Arrêté n° PREF-SGAD-BE-2026- 0372
du 22 SEP. 2026

portant prescriptions complémentaires applicables
à la communauté de communes de Puisaye-Forterre pour l'exploitation
d'une installation de stockage de déchets non dangereux
sur le territoire de la commune de Ronchères

Coupes transversales

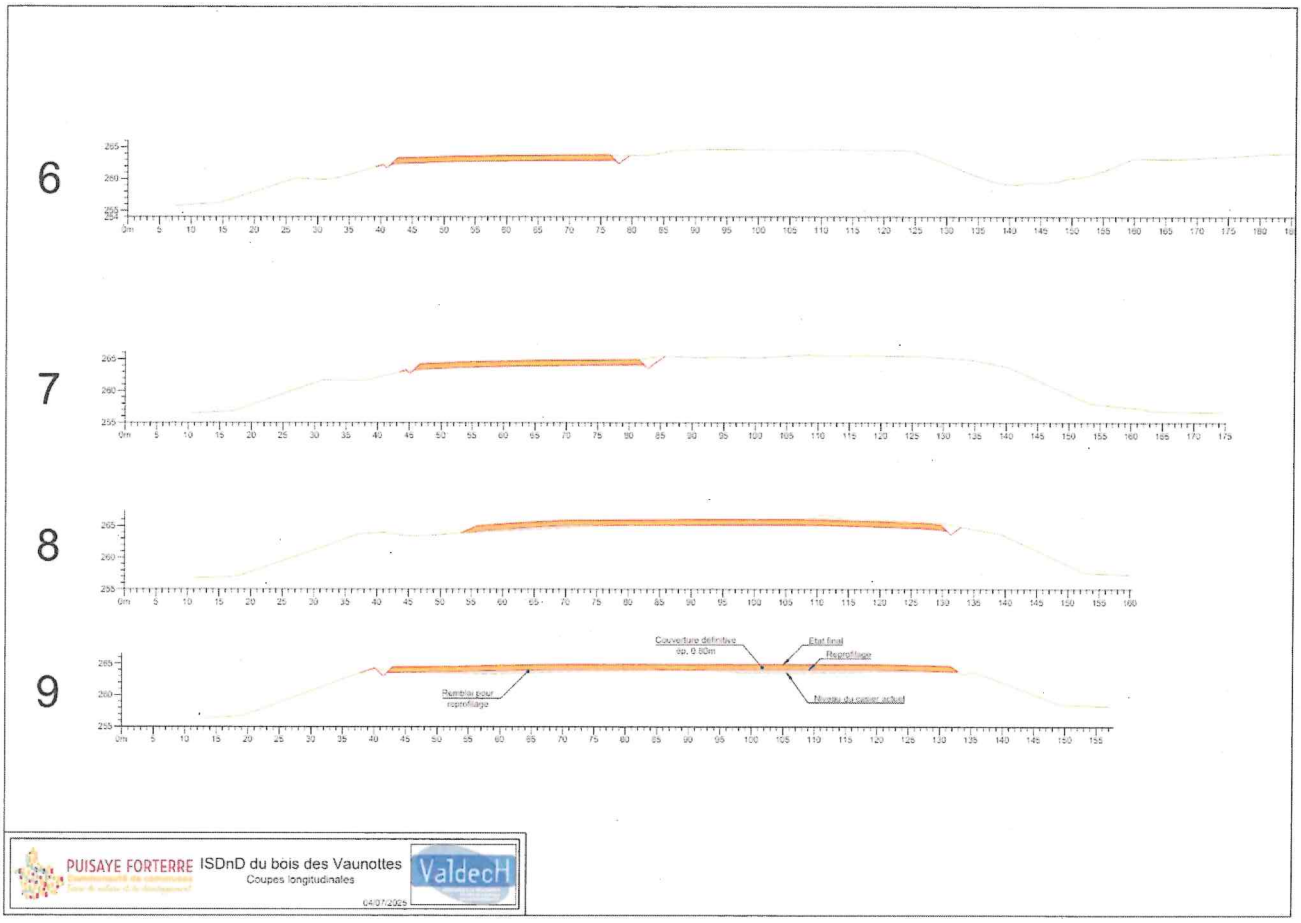
« Le profil final de réaménagement du site doit respecter les profils joints en annexe.
Le dôme des nouveaux casiers culmine à 266 m NGF.
Le profil final de réaménagement du site doit présenter une pente minimale de 5 %.
les flancs des digues extérieures doivent avoir une pente supérieure à 2 pour 1. »
